febiEXAKT

Плавающий сайлентблок

febi № 21174

ПОДХОДИТ ДЛЯ
Mercedes-Benz C-класса (202, 203 и 204),
E-класса (207, 211 и 212), S-класса (221) и прочих моделей

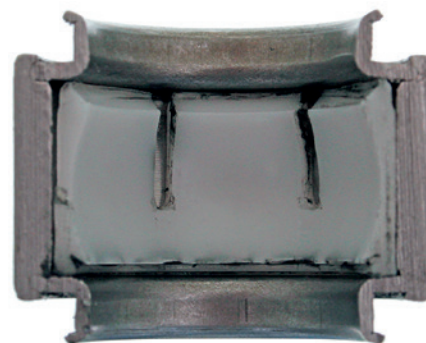
В связи с особенностями конструкции сайлентблока срок его службы может сократиться из-за плохих дорожных и погодных условий. В изначально использовавшейся версии (сравн. № 201 352 00 27) предусмотрен один канал для смазки, проходящий по внутреннему пластиковому вкладышу (рис. 1). Однако его не всегда достаточно для регулярного смазывания шарнира. Связанное с этим частичное высыхание становится причиной износа сайлентблока. Этот вариант был изъят Mercedes-Benz из обращения и заменен.

febi bilstein рекомендует использовать новую версию сайлентблока febi 21174 (сравн. № 204 352 00 27). В усовершенствованном сайлентблоке вместе одного предусмотрены несколько каналов для смазки шарнира (рис. 2). Это обеспечивает подачу смазки в течение длительного времени и продлевает срок службы сайлентблока.
